5. Erweiterung der Abgrabung Buir

Antrag nach §§ 3 und 7 AbgrG NRW

Deckblattplanung

Abb. 1: Darstellung der gemäß Planung vom Dezember 2019 innerhalb der 5. Erweiterung gelegenen Wegeparzellen

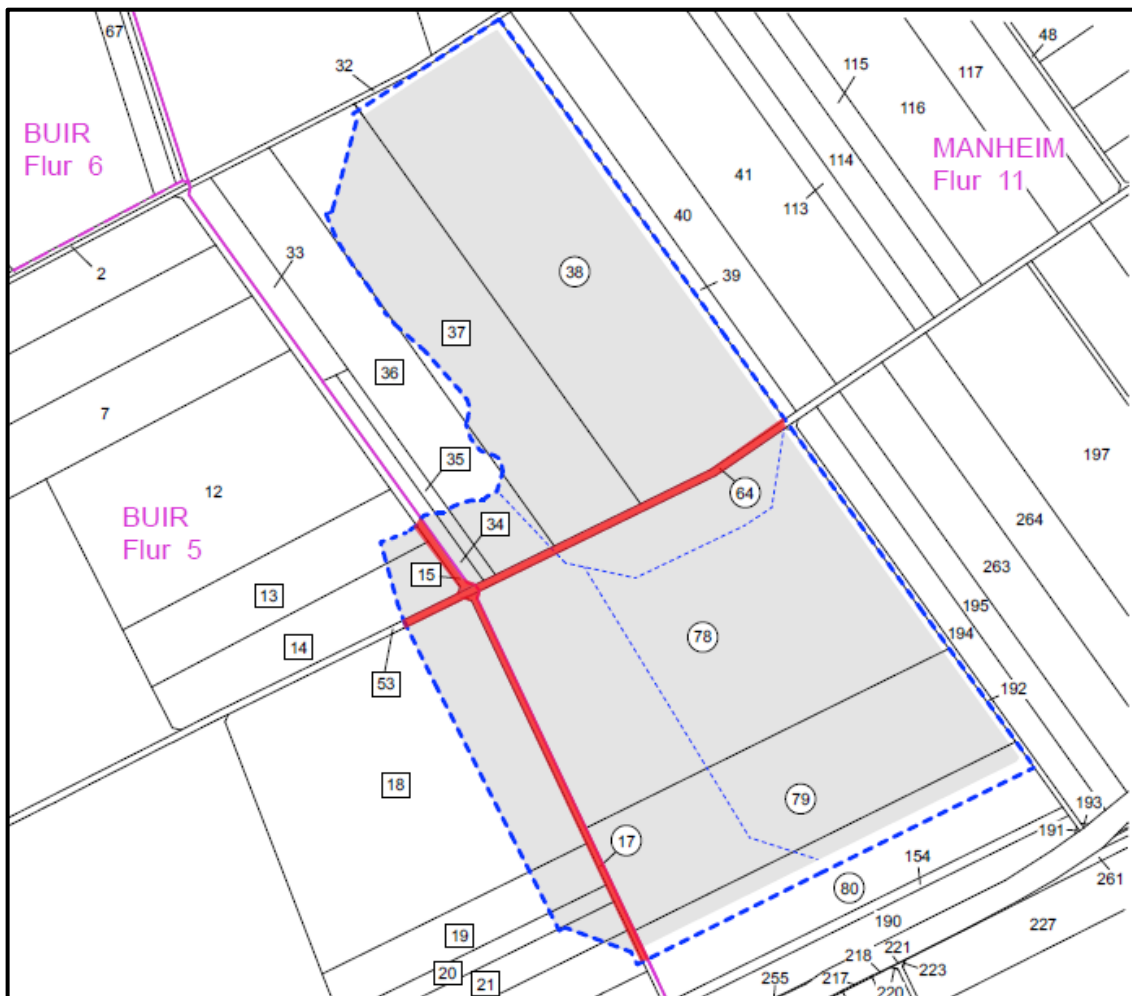
Mit Schreiben vom 29.04.2021 hat die Stadt Kerpen gegenüber dem Rhein-Erft-Kreis erklärt, die vorgenannten Wegeparzellen nicht für eine Abgrabungserweiterung zur Verfügung stellen zu wollen. Dies macht eine Anpassung der Erweiterungsplanung notwendig, die Gegenstand der vorliegenden Deckblattplanung ist.

Sie sieht eine Aufteilung der 5. Erweiterung in eine Erweiterungsfläche Nord und eine Erweiterungsfläche Süd vor. In den die Erweiterungsfläche Nord und Süd trennenden Wirtschaftsweg in der Gemarkung Manheim, Flur 11, Flurstück 64 tlw., soll nach der modifizierten Planung im Zuge der Rohstoffgewinnung nicht eingegriffen werden. Er bleibt in Dammlage zwischen den Erweiterungsflächen Nord und Süd erhalten. Gleiches gilt für den die Erweiterungsfläche Süd sowie die westlich gelegene 4. Erweiterung trennenden Wirtschaftsweg in der Gemarkung Buir, Flur 5, Flurstück 17 tlw. Auch dieser Wirtschaftsweg bleibt in Dammlage erhalten. Die übrigen Wirtschaftswegeparzellen bleiben gegenüber der bestehenden Genehmigungslage unverändert. Dort findet kein Abbau statt.

Abb. 4: Darstellung der bisher geplanten Lage des Förderbandes und des nunmehr geplanten Versorgungskorridors

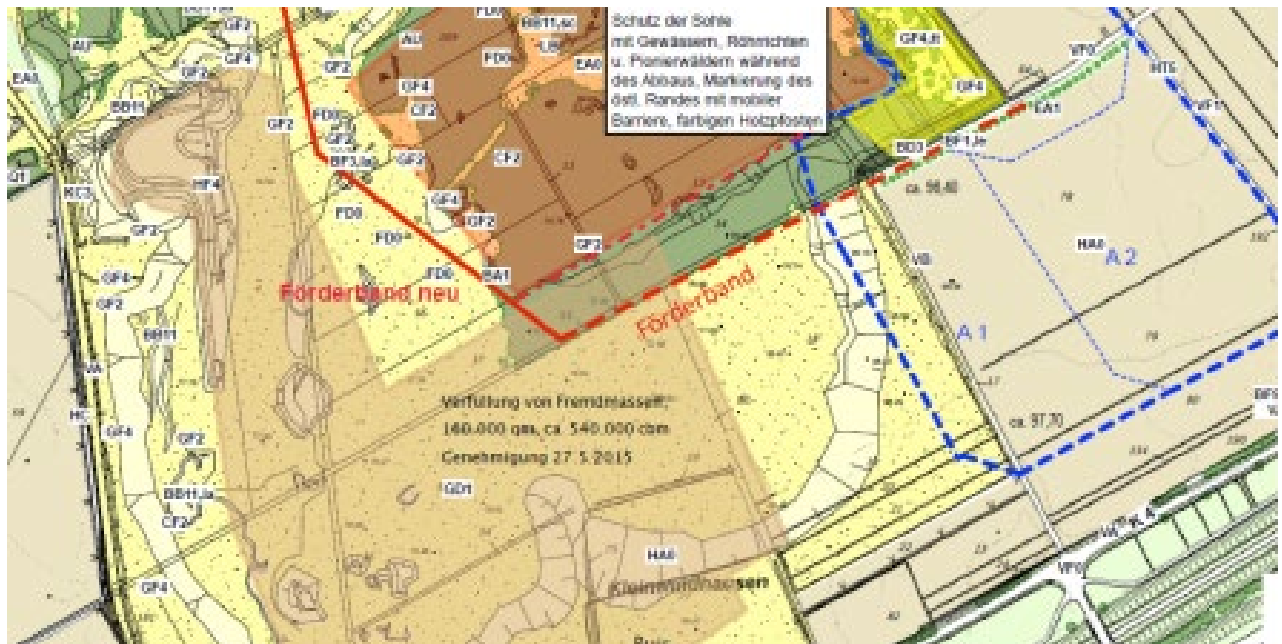
sah im Übrigen ebenfalls bereits die Verlegung einer Bandstraße südlich des vorgenannten Waldkomplexes vor. Im Vergleich zur Ursprungsplanung rückt der zur Aufnahme der Bandstraße vorgesehene Versorgungskorridor lediglich um 60 m näher an den Wald heran (siehe nachfolgende Abbildung 4).

Abb. 6: Darstellung der im Rahmen der Deckblattplanung entfallenden und hinzukommenden Eingriffsflächen

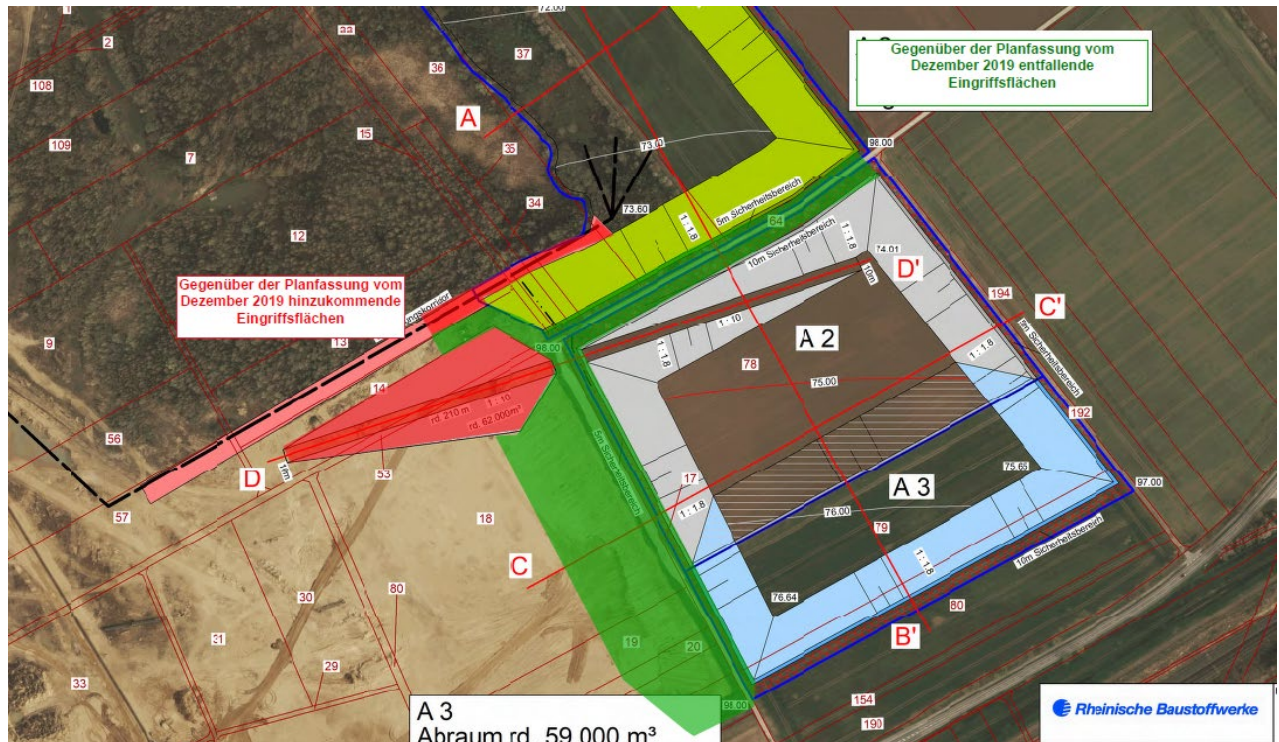
Die Anpassung der Erweiterungsplanung hat eine Reduzierung der Eingriffsfläche gegenüber der Planfassung vom Dezember 2019 zur Folge. Die gegenüber letztgenannter Planfassung entfallenden Eingriffsflächen sind in der nachfolgenden Abbildung 6 grün hinterlegt. Die gegenüber letztgenannter Planfassung hinzukommenden Eingriffsflächen sind darin rot hinterlegt. Sie erstrecken sich auf den neu geplanten Bandstraßenkorridor, soweit dieser über Flächen verläuft, die derzeit keiner betrieblichen Nutzung unterliegen. Hierbei handelt es sich um eine etwa 1.100 m² große Teilfläche der Grundstücke Gemarkung Mannheim, Flur 11, Flurstücke 34 - 37. Der sich nach Westen fortsetzende Bandstraßenkorridor (ca. 4.500 m²) im Bereich der Gemarkung Buir, Flur 5, verläuft – wie die obige Abbildung 5 zeigt – bis zum Anschluss an die bestehende Bandstraße nahezu ausschließlich über offene Sand- und Kiesflächen, die auf der Grundlage der für die Abgrabung Buir vorliegenden Genehmigungen bereits derzeit einer betrieblichen Nutzung unterliegen. Gehölzstrukturen werden im Umfang von ca. 800 m² lediglich randlich betroffen. Außerdem handelt es sich bei den Gehölzstrukturen ausschließlich um Stangenholz/Jungwuchs, dem nur eine sehr eingeschränkte Lebensraumbedeutung zukommt.
